Colón, 29 de abril de 2024  
DRCL-SEEIA-AC-002-2024

ESTUDIO, DISEÑO Y CONSTRUCCION PARA LA REHABILITACION DEL CAMINO SARDINILLA-LOS PLAYONES.

De acuerdo a lo establecido en el artículo 62 de Decreto Ejecutivo No. 1 de 1 marzo de 2023, modificado por el Decreto Ejecutivo No. 2 de marzo de 2024, le solicitamos la primera información aclaratoria al Estudio de Impacto Ambiental (EsIA) Categoría I, titulado “ESTUDIO DISEÑO Y CONSTRUCCION PARA LA REHABILITACION DEL CAMINO SARDINILLA-LOS PLAYONES”, que consiste en lo siguiente:

INFORME TÉCNICO DE INSPECCIÓN No. 012-2024.

Foto N°2 en algunos tramos de la calle se puede evidenciar cercas vivas.

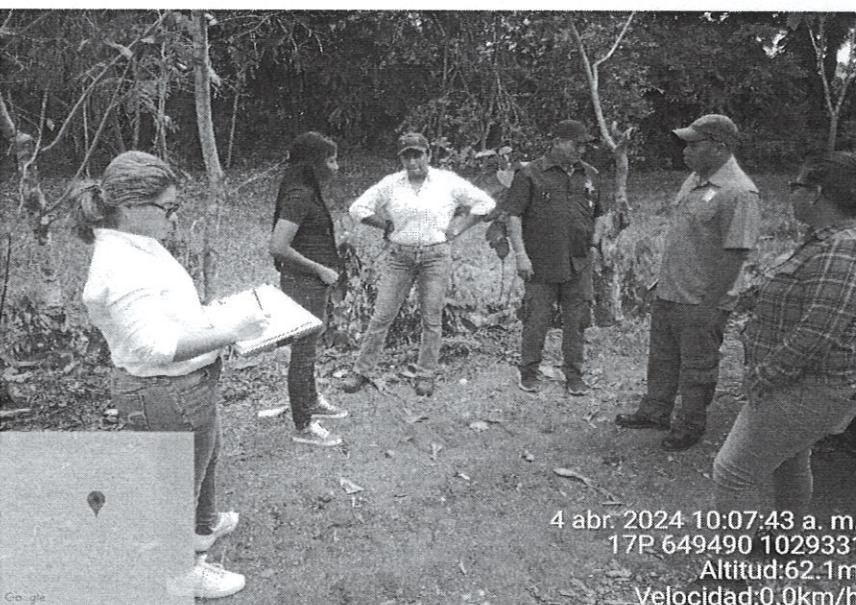
4. No se observó componentes ambientales, como rastrojos o bosques, la vegetación está compuesta por cercas vivas en algunos tramos de la calle.
5. El proyecto se desarrollará sobre servidumbre publica en el corregimiento de sardinilla, corregimiento de buena vista, provincia de Colón.

Imagen donde finaliza la rehabilitación de la vía en Los Playones, con la construcción del Cajón pluvial.

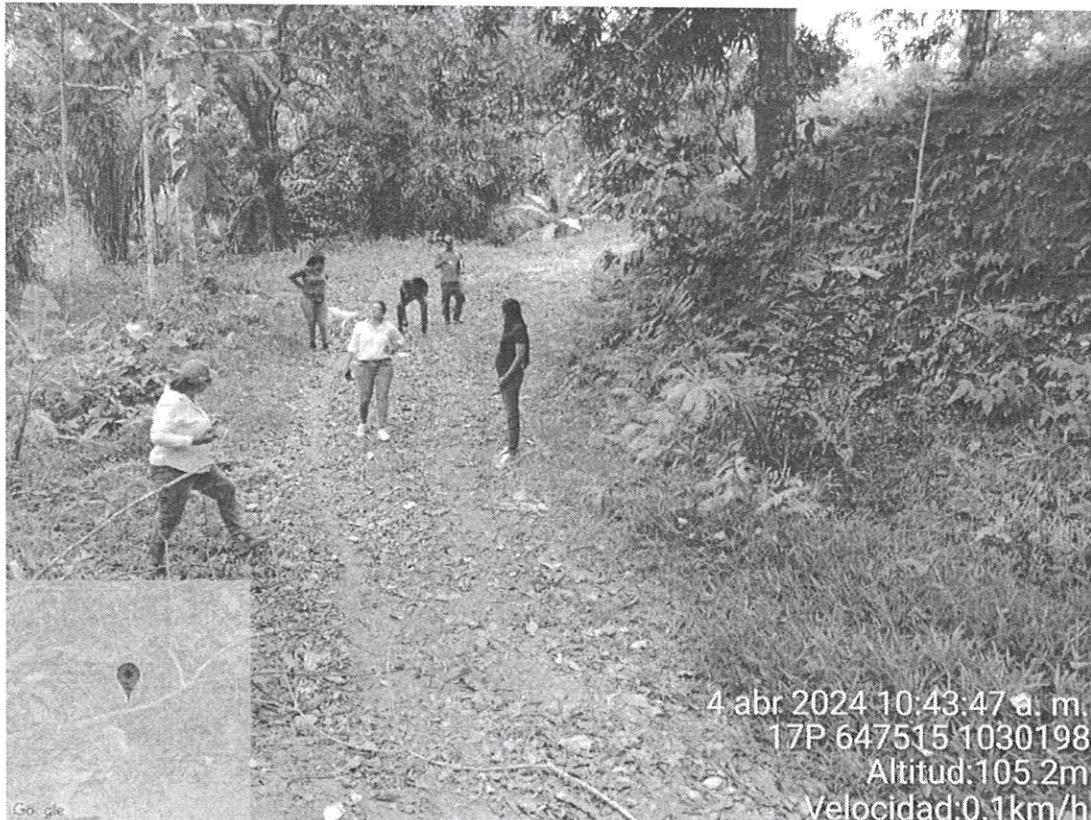
7. Se observó donde finaliza la rehabilitación de la vía sardinilla-los playones con la construcción de un cajón pluvial.
